**LuK Service Info**

**Part Nr. 228 0027 14 – 280/280mm TGU6**

**TB1025**

**Info: New design / Neues Design / Nouvelle conception / Nuevo diseño / Nuovo disegno / Nuovo segno**

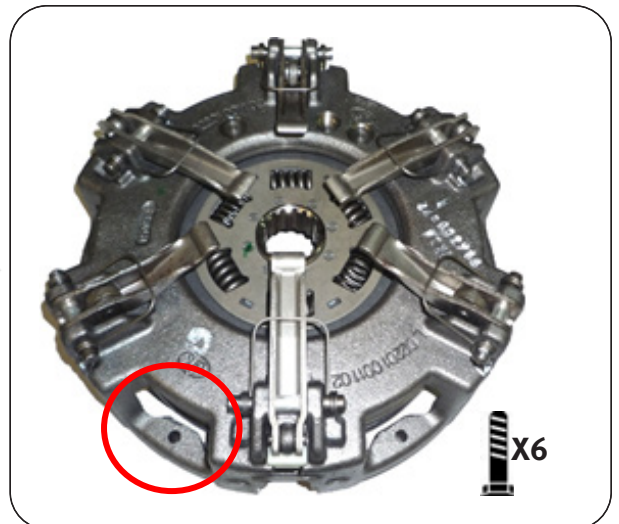
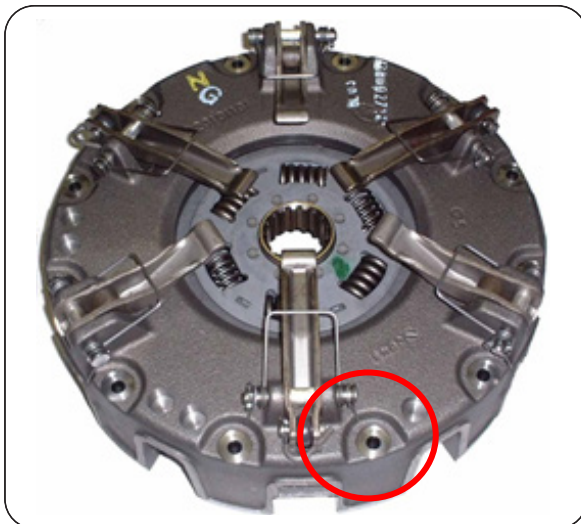
This new design utilises the latest clutch technology, using a vented housing for improved cooling and heat dispersal. Fully interchangeable with existing clutches with no modifications required to vehicle or flywheel. A new fixation bolt set 411 0164 11 6 x M8 x 1.25 x 50mm + Conical washer is supplied with new designs to accommodate the lower housing.
